Dokumentnr: 114177n5

## **Drammen. Buskerudveien 210**

### **Tilbakemelding kommentarer uavhengig kvalitetssikring**

Figur 1. Beregning 2021\_114177\_I-I\_5\_rev1, fra beregningshefte /4/.

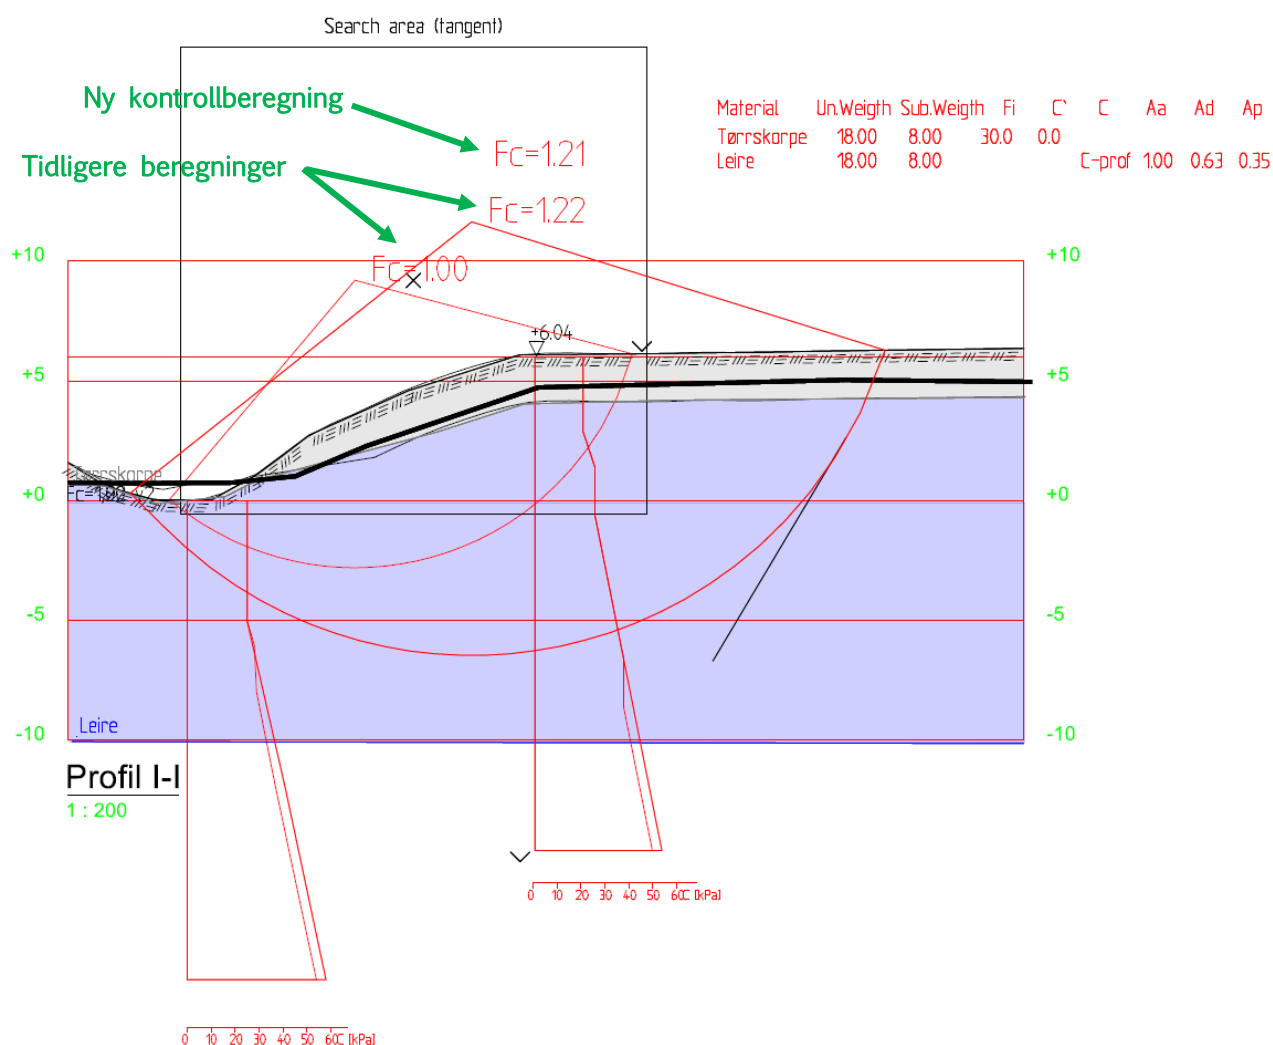
- ANM: Udrenert aktiv skjærfasthet benyttet i beregninger for profil I og J vurderes av NGI til å være tolket noe høyt under dybde 12 m.
  - Aktuelle kritiske glidesirkler vil være tilnærmet upåvirket av styrkereduksjon under 12 m dybde, som anbefalt av NGI. Figur 1 på neste side viser utsnitt av kontrollberegning i profil I-I som bekrefter dette. Det vil også gjelde i profil J-J.

Figur 2. Beregning 2021\_114177\_I-I\_6, fra beregningshefte /4/.

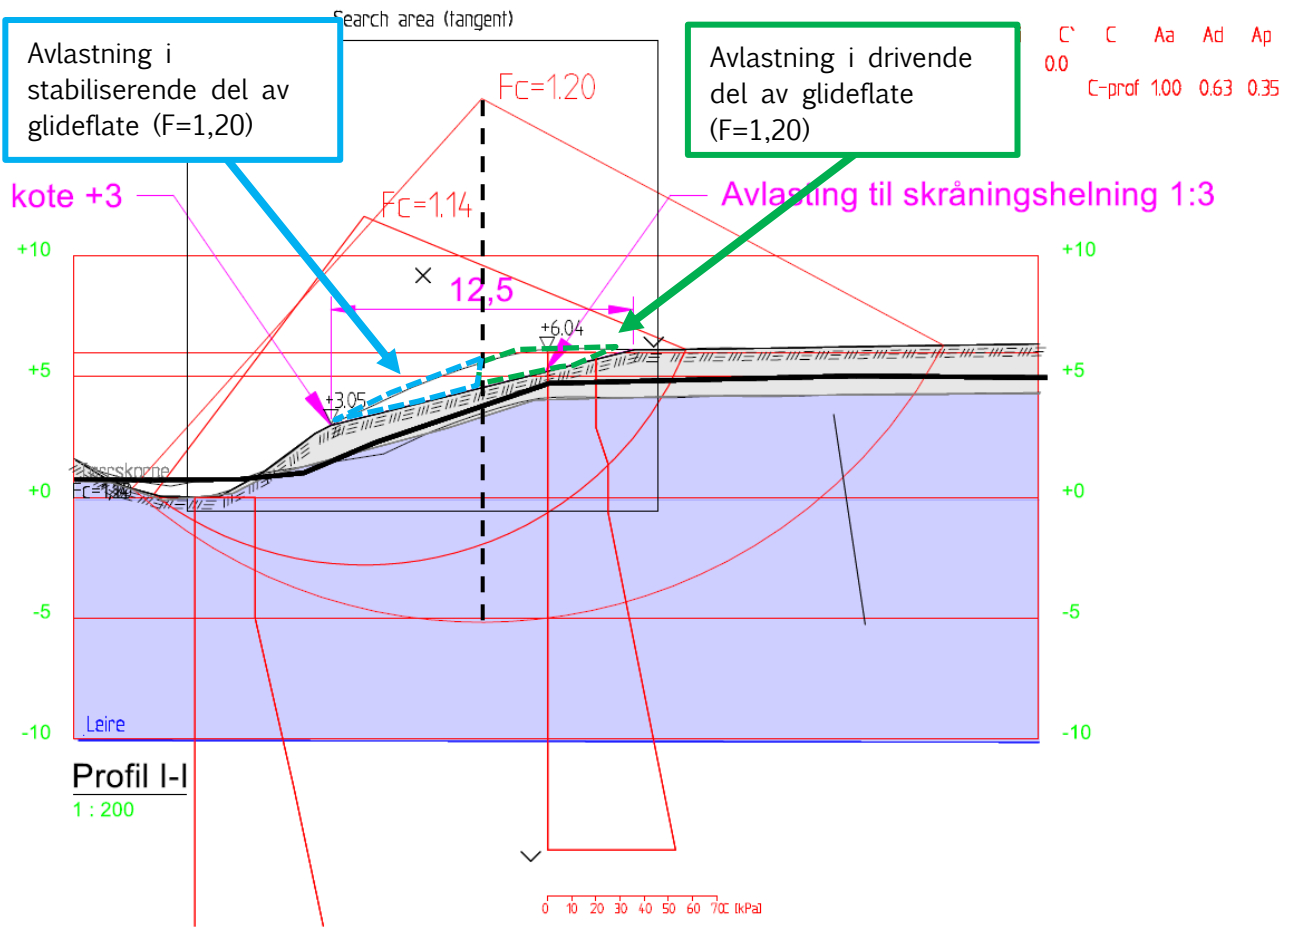
- ANM: Sikringstiltak i form av avlastning av skråningstopp omkring profil I er foreslått, og stabilitetsberegninger viser at sikkerhetskrav oppnås som følge av et slikt tiltak for den mest kritiske glidesirkelen. Sikkerheten til dypere glidesirkler blir imidlertid noe forverret som følge av

sikringstiltaket, og NGI anbefaler dermed at det lastes av noe mer innover på platået enn det som er skissert.

- Figur 2 viser totalspenningsanalyse for anbefalt avlastning langs bekkeskråningen. Avlastingen vil forbedre sikkerheten for kritisk glideflate på  $F=1,14$  (tidligere  $F=1,0$ ). For en større glideflate med sikkerhetsfaktor  $F=1,20$  vil sikkerheten være tilnærmet upåvirket (tidligere  $F=1,22$ ). Dette pga. at det for den store sirkelen med  $F=1,20$  ca. avlastes like mye i drivende og stabiliserende del av glideflaten (vist med hhv. grønn og turkis på figuren). For glidesirkler mellom den store sirkelen med  $F=1,20$  og mindre kritisk sirkel på  $F=1,14$  vurderes prosjektert avlastning å forbedre sikkerheten. Større glidesirkler enn den viste sirkelen med  $F=1,20$  vurderes ikke å være kritiske for stabiliteten langs bekkeskråningene, og anbefalt avlastning vurderes videre ikke å medføre betydelig reduksjon av sikkerheten for disse sirkelene. Vi vurderer det derfor ikke nødvendig å laste mer av enn tidligere beskrevet i vårt notat /1/.
